**Explicatif justifiant le dépôt d'un nouveau formulaire d'examen au cas par cas préalable à la réalisation d'une évaluation environnementale :**

### **MISE A JOUR FORMULAIRE révision 2022**

Figure 2 - Tracé présenté dans le présent formulaire

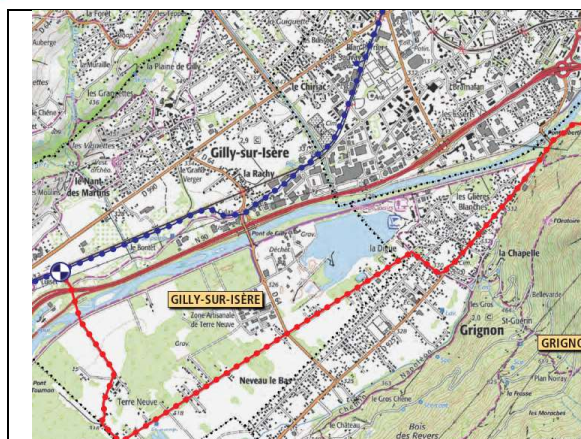
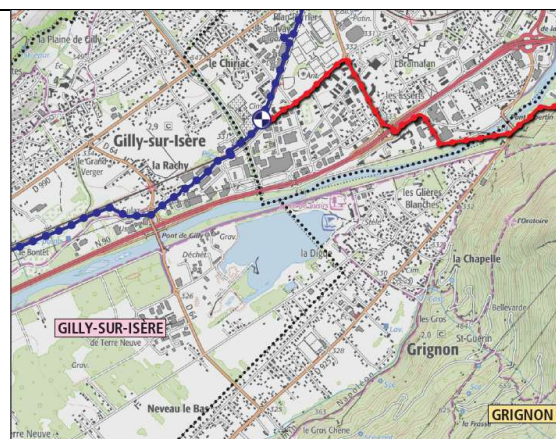
#### **- Départ du tracé (réduction de 3,5km, évitement EBC)**

Le tracé depuis le réseau existant GRTgaz jusqu'à la sortie de Grignon est modifié. Le justificatif ayant mené à ce nouveau tracé est présenté en annexe 9, §2.2.3. Les données du Secteur 1 des annexes 7 et 8 ont été mises à jour en conséquence.
